令和4年度第3回三重津海軍所跡保存整備指導委員会 次第

令和4年度第2回三重津海軍所跡保存整備指導委員会議事録（案）

第 2 回委員会での主な意見と対応方針

現地整備の動線計画(変更案)

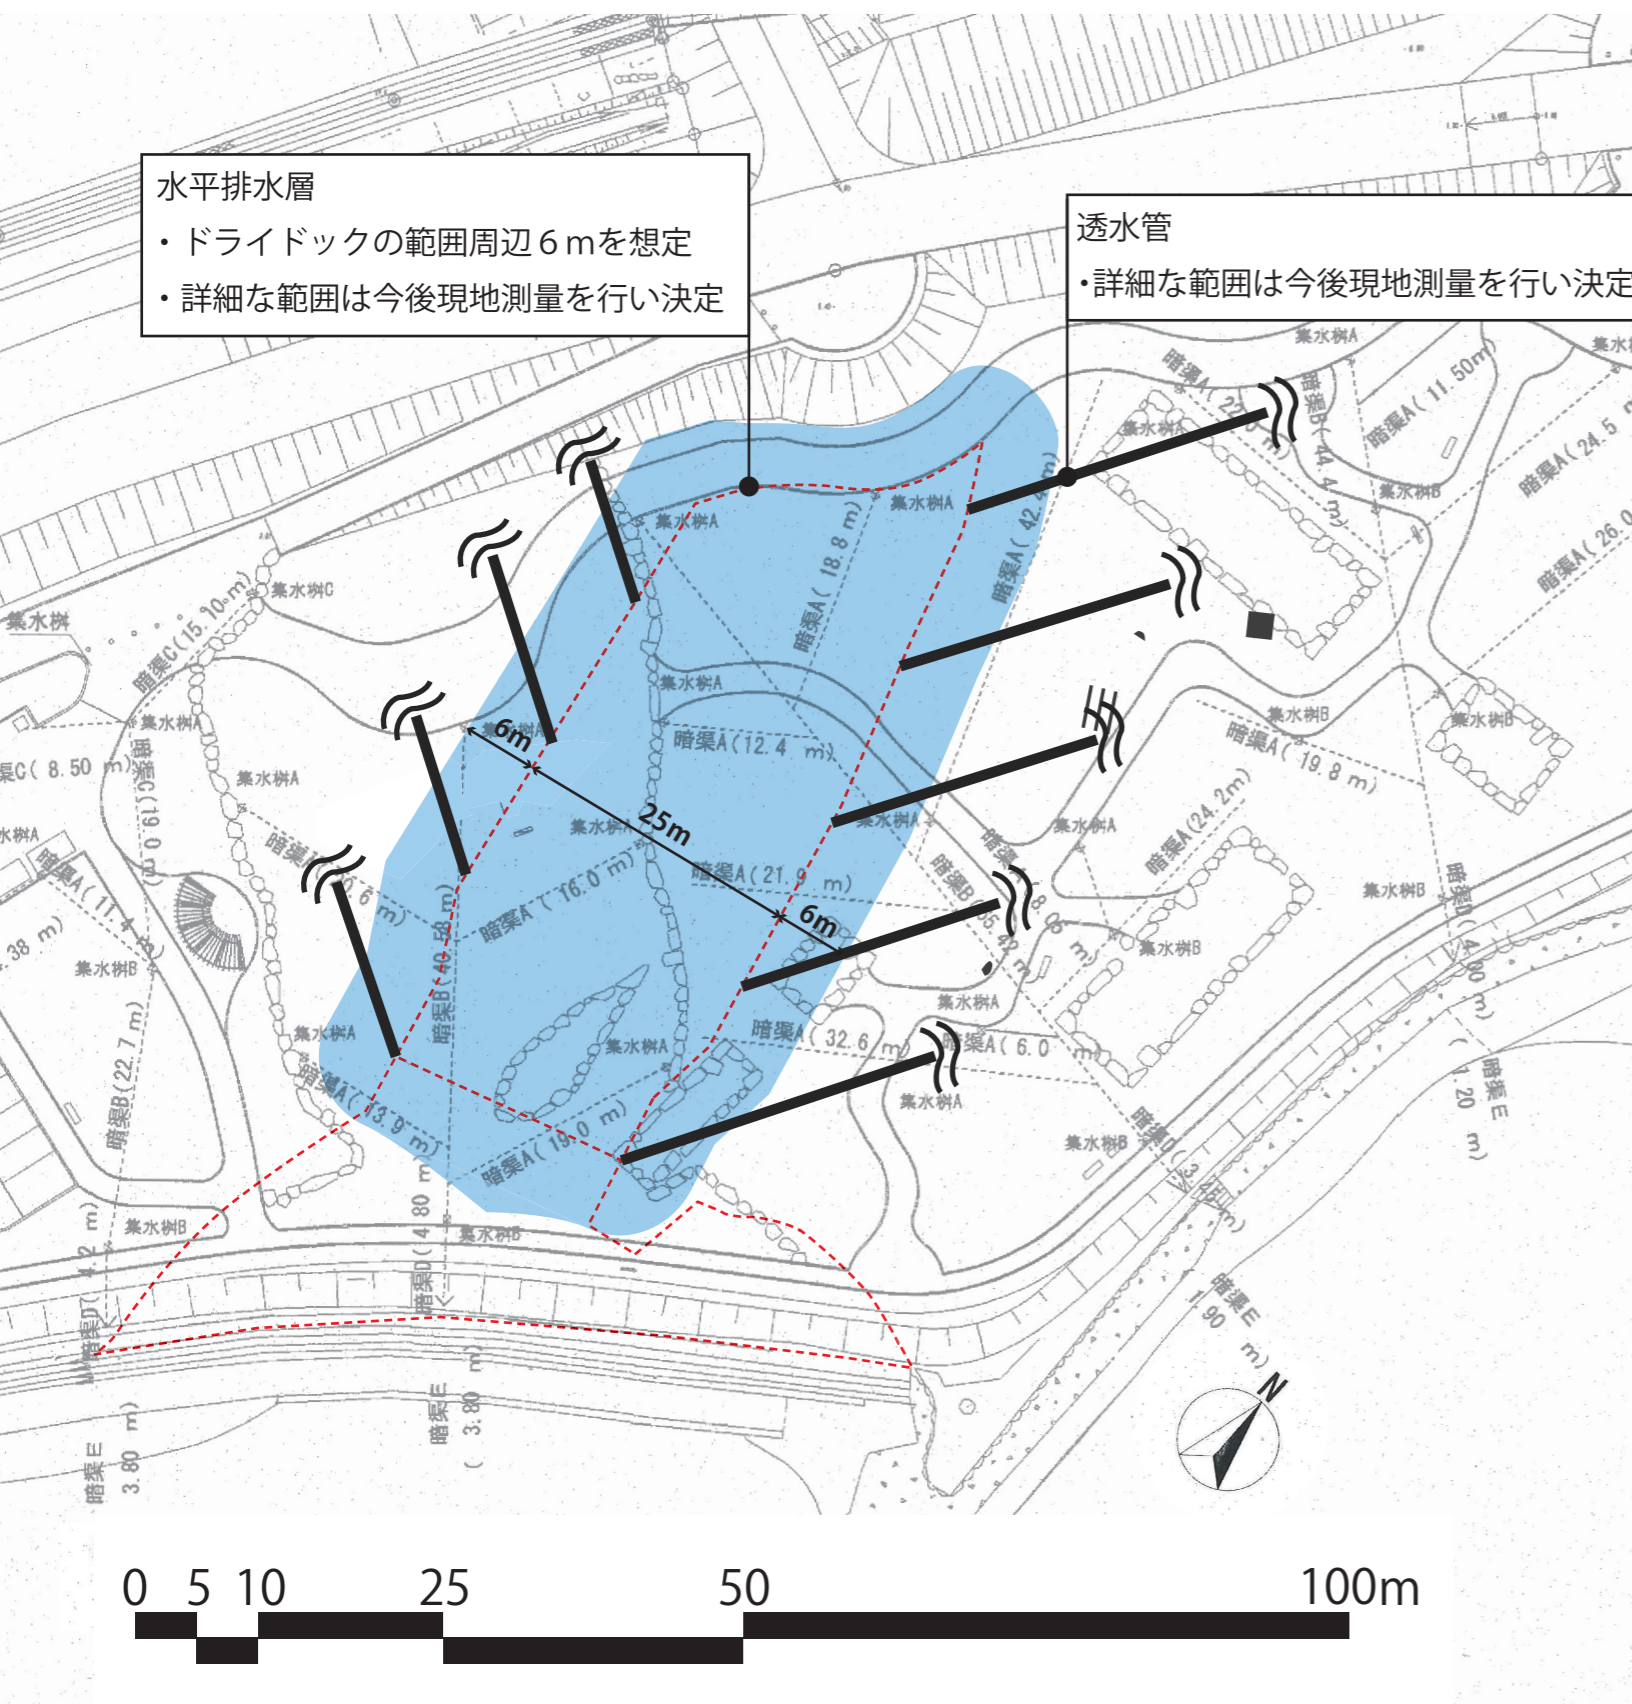
それからショートコースだが、ショートでも30分というのはおそらく長いと思う。1時間以上館内を見学した後なので、屋外は15分程度でさっと回れるポイントだけに絞ったコース、恐らくドライドック周辺になるかと思うが、それぐらいの時間で回れるコースがあってもよいのではないかと思う。

ロングコースの屋外展示の回り方だが、歴史館から出て船屋の方に向かうときに、手前にある旧堤防を素通りしてその先まで行き、戻ってくるタイミングで旧堤防を見て、歴史館前の堤防視点場まで戻ってから園内に降りて行くコースになっている。ただ、見学者は手前にある旧堤防に先にいってしまうと思うし、船屋地区には漁港のスロープから直接降りて行くのではないだろうか。それと、河川敷駐車場のところの海軍所稼働期の護岸ラインの平面表示だが、ここまで見た人が、さらに南まで行ってでも見たいという動機がないという気がする。そのまま戻ってもよいのではないか。

No.	項目	意見	事務局の回答（第 2 回委員会）	対応方針
1	屋外展示追加基本設計（案）について ①屋外展示の動線計画（案）について	<ul style="list-style-type: none"> ・ロングコースの見学ポイントについて、堤防道路を通過して追加指定地に向かう途中にある旧堤防のポイントが順番的に追加指定地を見学した後となっている。見学者は手前があるので先に見るのではないか。 ・追加指定地を見た後、公園内の船屋地区ポイント行く行程について、一旦堤防視点場まで戻る動線になっているが、見学者はその手前にある入江へのスロープを使ってポイントに向かうのではないか。 	<ul style="list-style-type: none"> ・ロングコースの見学ポイントについて、船屋の方に動いて行った場合、手前に旧堤防がある。指摘があったように、旧堤防を先に見るということは確かにあると思う。動線については、実際の人の動きを見ながら検討していきたい。 	<ul style="list-style-type: none"> ・ロングコースの見学ポイントについて、手前にある旧堤防を先に見学する動線計画で再整理した。【資料 4】 ・旧堤防の道路反対側にあるスロープは、漁業者が入江にアクセスするために設置されたものであり、このスロープを活用した見学動線は計画しない。
2		<ul style="list-style-type: none"> ・夏場や冬場はショートコースの 30 分でも屋外の見学は厳しいように思う。15 分程のベリーショートコースの設定も検討してはどうか。 	<ul style="list-style-type: none"> ・歴史館での滞在時間について、館内は平均1 時間半ぐらい滞在されている。館内見学後にショートコースでもプラス30 分ということになるので、確かに長いかもしれない。ショートコースを更にさらに短くしたコース設定というのも必要かと感じた。 	<ul style="list-style-type: none"> ・第 2 回委員会で提示した 3 種類（ショートコース、ミドルコース、ロングコース）に、歴史館 3 階テラスからの見学・ドライドック付近を見学するダイジェストコースを加えた 5 種類を設定し、来訪者のニーズに合わせてながら臨機応変に対応することとする。【資料 4】

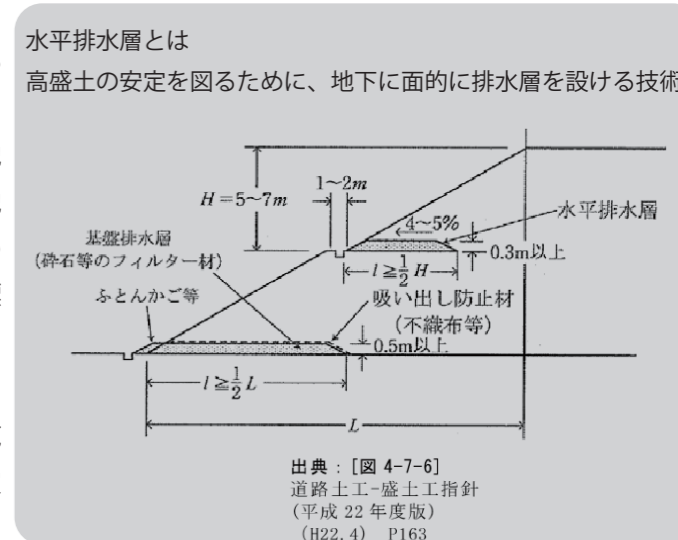
透水管について、管の径や埋設する間隔はどのくらいかということと、このような設計を行った事例は他にあるか教えてほしい。

管を埋設する間隔についてだが、公園の設計ではこれぐらいの幅に入れていけば水が地下に浸透しやすいというルールがあるので、その数値を参考にしながら設計していきたい。

管を埋設する間隔の幅が明確に決められているわけではないが、およそ 5m から 15m ぐらいの幅に入れてある事例が多い。埋設する管の径は現状で 100mm ぐらいを想定しているが、最終的には実施設計で現地測量を行うのでその段階で決定する予定。

水平排水層の断面イメージ S=1/100

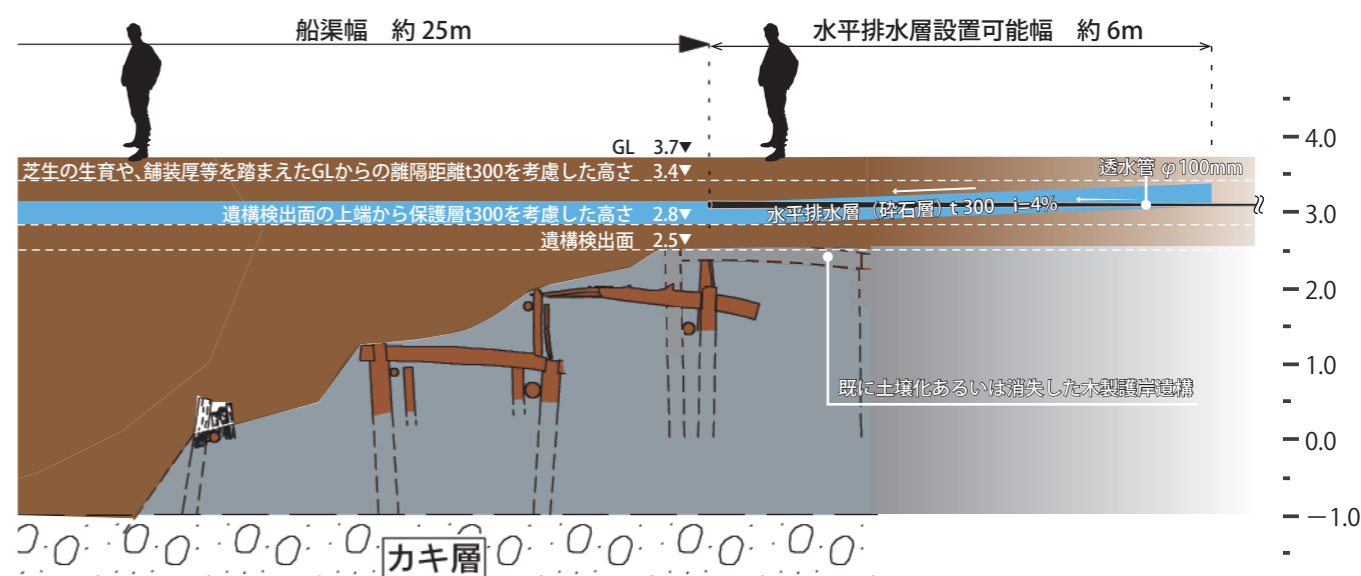
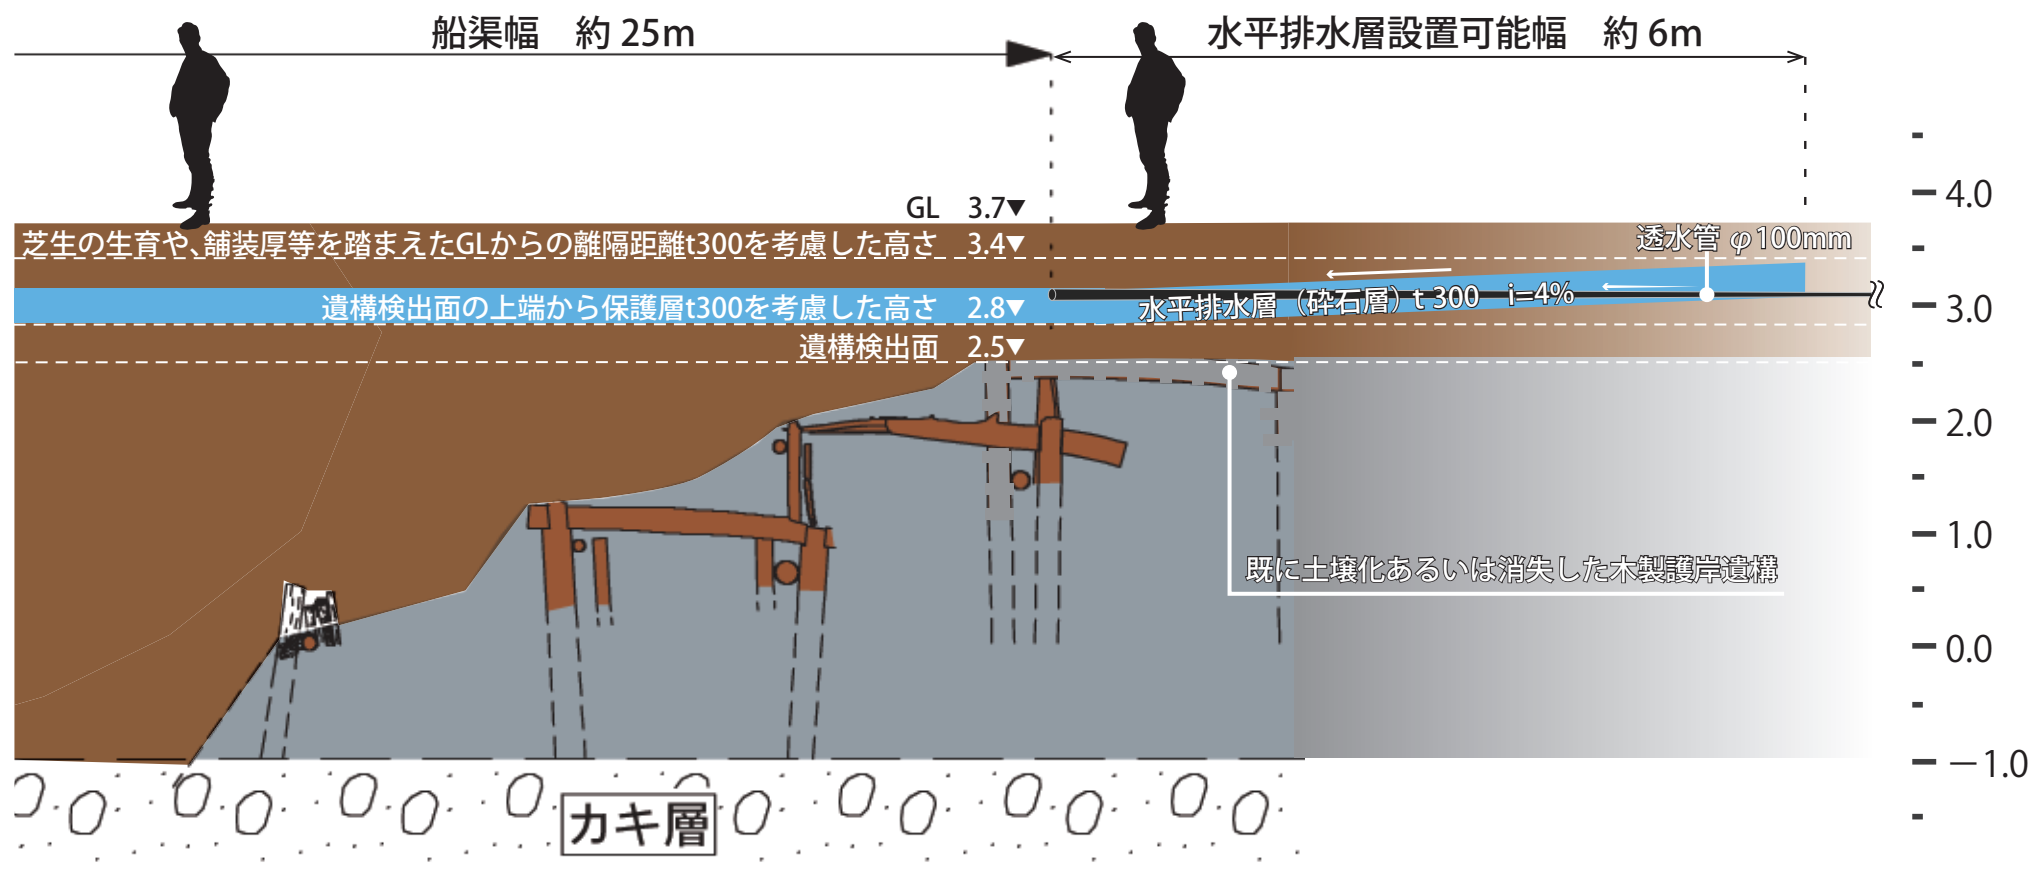
資料 4-3 右下の水平排水層の断面イメージ図だが、水平排水層と透水管の上下関係はどうなっているのか。遺構と直接接するような深度に設置するわけではないと思うがそこを確認したい。

水平排水層は面として広がっていて、そこに何本か透水管が突っ込まれるっていうイメージでよろしいか。

現在確認しているドライドックの遺構検出面は、1 番下のところに書いているように標高 2.5m で、そこから上に厚さ 30 cm の保護層を確保する。その保護層を確保した上で、その上部の標高 2.8～3.4m の間に水平排水層と透水管を設置するようにしている。遺構面にはまず抵触しない形での施工となる。

そのとおり。図面がちょっとわかりにくいので、断面図にも透水管の位置をきちんと入れ込むようにする。

砂利舗装試験施工 施工図

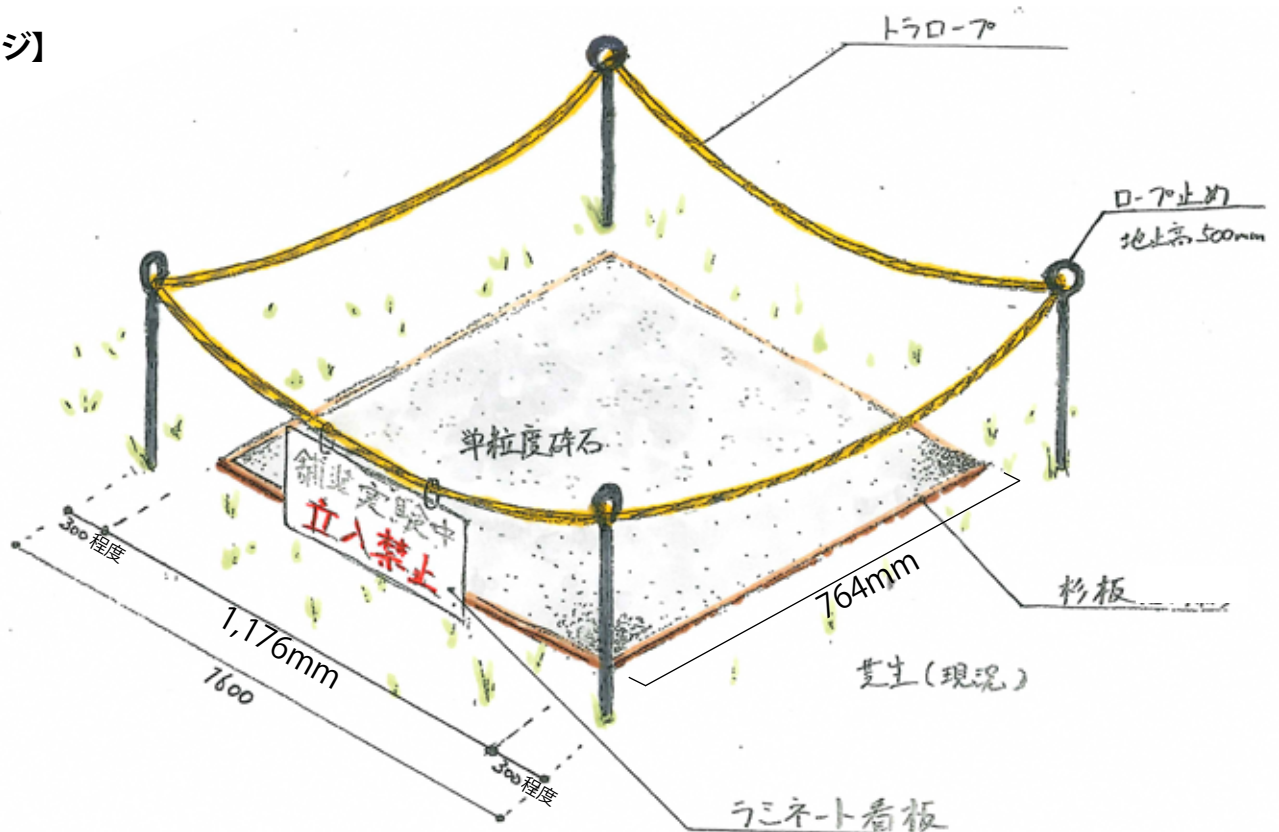
砂利舗装についてだが、実際に三重津が年に 1 回とか 2 回水を被ったときかなりの土が砂利の中に入り込んでしまうということはないのか。砂利の中に土が詰まって透水性が

砂利舗装の間に土が入ると直ぐに草が生えてしまうのではないかとということも心配している。拳大くらいの礫を 10～20 cm程敷いていけば草も生えにくくて少々土を被ってもすぐに流れる。細かい砂利に比べ、今後の維持管理が楽な形でできるのではないかと思った。

実験が出来ないか。掘るわけにはいかないだろうが、表面に敷いて試行してみたらどうだろう。ハニカムに砂利を敷いて 1 年間置いておくとか。実験をやっておくと、その後のメンテナンスの計画も立てやすくなる。

確かに、粒が小さい砂利の上に土がのってくると、草が生えてくる可能性はあると思う。例えば補強材の下に碎石層をもう一層設ける等、維持管理の容易さといった点も含めてさらに検討を進めていきたいと思う。

砂利舗装試験施工について（案）
